## Technische Mitteilung / Service Bulletin

### PRIORITY 1 – Safety

<b><u>Technische Mitteilung Nr. / Datum:</u></b>	TM TAE 125-1006 P1, Rev. 1 / 30.05.2008
<b><u>Service Bulletin No. / Date:</u></b>	TM TAE 125-1006 P1, Rev. 1 / May 30, 2008
<b><u>Betrifft:</u></b>	Austausch Kupplung
<b><u>Subject:</u></b>	Replace Clutch
<b><u>Betroffenes Luftfahrtgerät:</u></b>	TAE 125-02-99 (CENTURION 2.0)
<b><u>Type affected:</u></b>	TAE 125-02-99 (CENTURION 2.0)
<b><u>Betroffene Geräte-Nr.:</u></b>	Kupplung mit der Teilenummer 05-7211-K000304. Die verbaute Kupplung ist in den Motor- und Wartungsunterlagen des entsprechenden Motors aufgeführt.
<b><u>Models affected:</u></b>	Clutch with P/N 05-7211-K000304. The installed clutch is listed in the Engine and Maintenance Records of the appropriate Engine.
<b><u>Einstufung:</u></b>	Kategorie P1 – Sicherheit
<b><u>Classification:</u></b>	Category P1 – Safety
<b><u>Ausführung bis:</u></b>	Austausch Kupplung TSI von 0 Std. bis 50 Std.: Nach 50 Std. (TSI)  Austausch Kupplung TSI von 51 Std. bis 300 Std.: Weiterer Betrieb ist nur für den Überflugsflug zum nächsten Wartungsbetrieb gestattet, um die in dieser Technischen Mitteilung genannten Maßnahmen durc

Bild 1 / Fig. 1

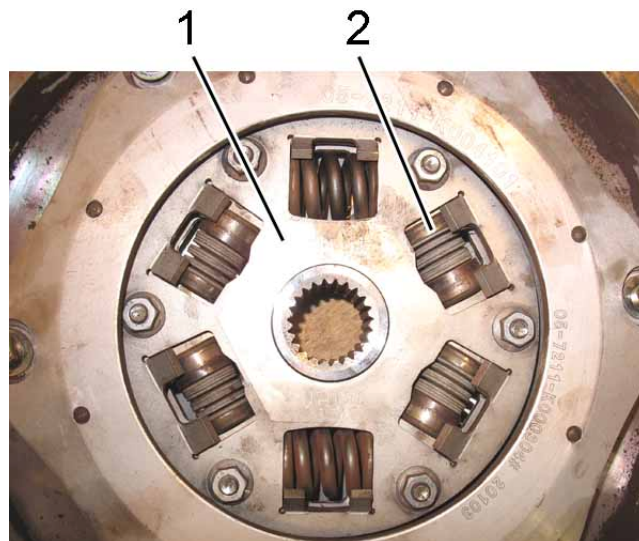
**Reason:** Possible fractures of the clutch disk springs.

**Correction:**

1. Remove the gearbox in accordance with the current Repair Manual RM-02-02, Chapter 72-10.01.
2. Check P/N of the installed clutch.

◆ Note: This Service Bulletin must be only accomplished, if a clutch with P/N 05-7211-K000304 is installed.

3. Replace the clutch in accordance with the current Repair Manual RM-02-02, Chapter 72-10.02.
